Vysvětlení, změna a doplnění zadávací dokumentace

„Odstranění havarijního stavu po povodních 2024 - komplexní oprava trati v úseku Vápenná – Javorník ve Slezsku“

evidenční číslo VZ: 63525111

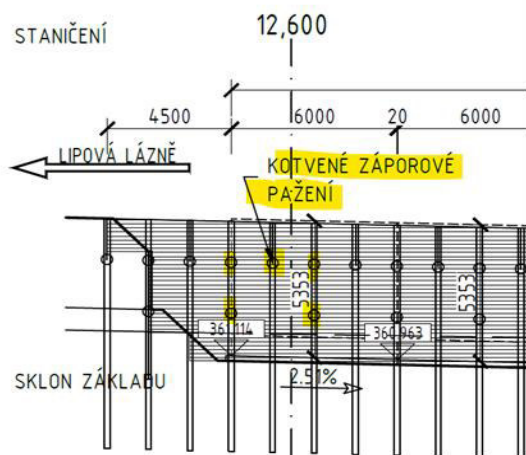
Zadavatelem postoupená dokumentace – soupis prací SO 11-23-01 - Obnova opěrné zdi, km 19,789 - km 19,864 – Jedná se o položky:

6	K	153112121	Zaberanění ocelových štětovnic na dl do 4 m ve standardních podmínkách z terénu	m2	273,000
		Online PSC	https://podminky.urs.cz/item/CS_URS_2025_01/153112121		
		VV	"podél výkopu v korytu řeky-štětovnice dl.3,0m" 91,0*3,0		273,000
		VV	Součet		273,000
7	M	15920311	štětovnice ocelová Illn	t	317,431
		VV	273*1,16275 "Přepočtené koeficientem množství		317,431
		VV	Součet		317,431

Výpočet u položky č. 7 je $273 \times 1,16275 = 317,431$ t.

Domníváme se, že koeficient množství by měl být 0,16275. Výpočet by měl vypadat následovně: $273 \times 0,16275 = 44,431$ tun.

Žádáme zadavatele o vysvětlení, případně o úpravu množství.

Úvodem zadavatel uvádí, že s ohledem na vymezení položek, ke kterým dotaz tazatele směřuje, se jedná o dotaz k položkám poř.č. 6 a 7 stavebního objektu SO 12-23-01 - Obnova opěrné zdi, km 19,789 - km 19,864.

Zadavatel uvádí, že při výpočtu množství položky poř.č. 7 v Dílu 4_2-3 ZD, list s názvem SO 12-23-01 - Obnova opěrné zdi, km 19,789 - km 19,864, skutečně vycházel z nesprávné výše nastaveného koeficientu (daná nesprávnost, které se zadavatel dopustil je zjevná z předcházející položky č. 6). Správná hodnota koeficientu činí: 0,16275. Po přepočtu správného koeficientu tak vymezené množství činí 44,431 tun namísto původních 317,431 tun.

Z tohoto důvodu zadavatel přistupuje k úpravě množství, na jehož stanovení má úprava koeficientu bezprostřední vliv, a to v Dílu 4_2-3 ZD, list s názvem SO 12-23-01 - Obnova opěrné zdi, km 19,789 - km 19,864, list s označením stavebního objektu „SO 12-23-01“.

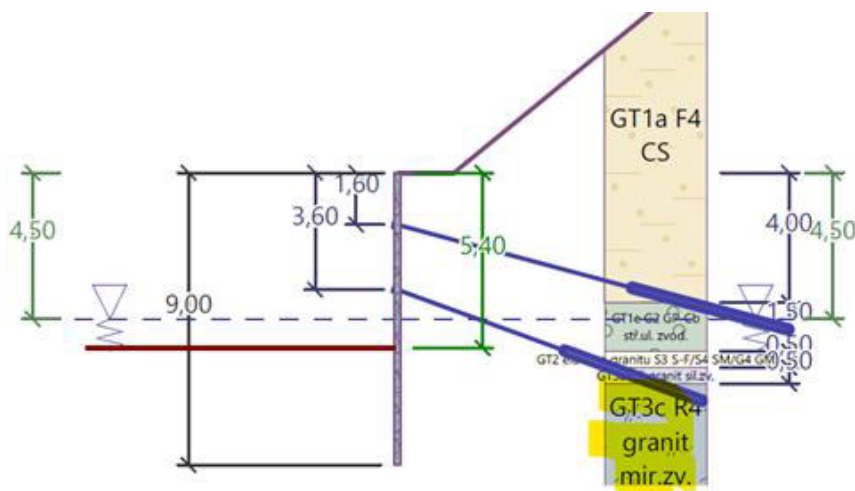
45	K	226111211	Vrty velkoprofilové svislé nezapažené D přes 400 do 450 mm hl přes 5 m hornina I	m	729,000
----	---	-----------	--	---	---------

Upozorňujeme, že dle statického výpočtu není správně zatříděn vrt pro zápor v třídě hornin vzhledem k výskytu granitů viz obrázek níže.

Dle předpokládaných geologických podmínek bude pravděpodobně nutné využít vrtání rotačním kladivem, které však při větších průměrech ztrácí na efektivitě a technické proveditelnosti. Tato omezení dále podporují potřebu optimalizace profilu zápor.

S ohledem na rozměry zápor doporučujeme z důvodu proveditelnosti zvážit úpravu jejich profilu s cílem snížit požadovaný vrtaný průměr.

Zadavatel uvádí, že záporu HEB 200 lze osadit do maloprofilového vrtu průměru 325 mm, což je v rámci R4 vrtatelné. V případě, že bude dosaženo výrazně lepší geologie, je po posouzení situace možnost záporu zkrátit. Optimalizací profilu zápor by klesala jejich tuhost, což není žádoucí. Zahušťovat rastr pod 1,5 m již nepovažujeme za efektivní. Délky vrtů byly nově roztříděny do tříd vrtatelnosti: I, III a IV. V rámci tohoto vysvětlení tedy současně dochází u položky č. 45 předmětného stavebního objektu k ponížení množství a přidání nových položek č. 119 a č. 120 pro vrty v třídě III a IV.

Z důvodu změny množství u položky č. 45 a doplnění položek č. 119 a č. 120 u soupisu prací SO 11-23-01 - Obnova opěrné zdi, km 12,600 – km 12,800 přistupuje zadavatel ke změně a doplnění (úpravě) Dílu 4_2-3 ZD.
